Controlebezoek - Periodiek [Hfst 6.5]

Verslagnummer:
32/13112025/53047/60464/1

Inspectie adres: Kasteelstraat 1a, 9170 Sint-Gillis-Waas (België)
Type: Controlebezoek - Periodiek [Hfst 6.5]

Elektrisch bord

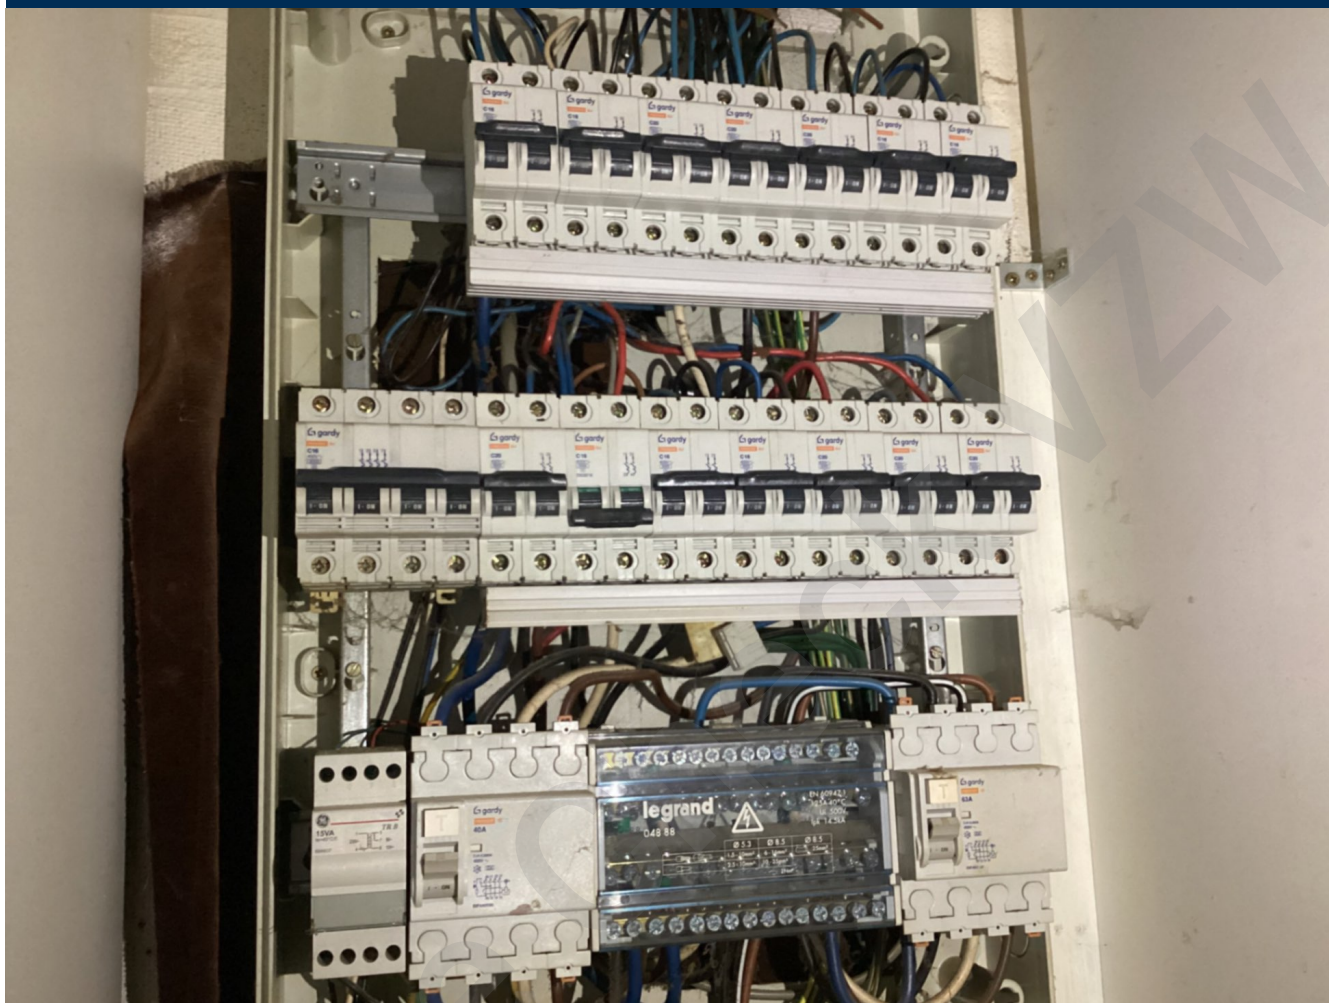
- De aarding is niet conform. - oAfd 4.2.3.2; oAfd 4.2.4.3; Afd 5.4.2
- De aardingsonderbreker is niet conform of afwezig. - oAfd 5.4.3.5
- Het verdeelbord is onvoldoende gemarkeerd. Individuele markering, voedingsspanning en/of gevarendriehoek ontbreken. - oAfd 3.1.3.3; Afd 9.4.1

- De houders van de penautomaten zijn niet uitgerust met een kaliberstuk. - oAfd 5.3.5.5.a
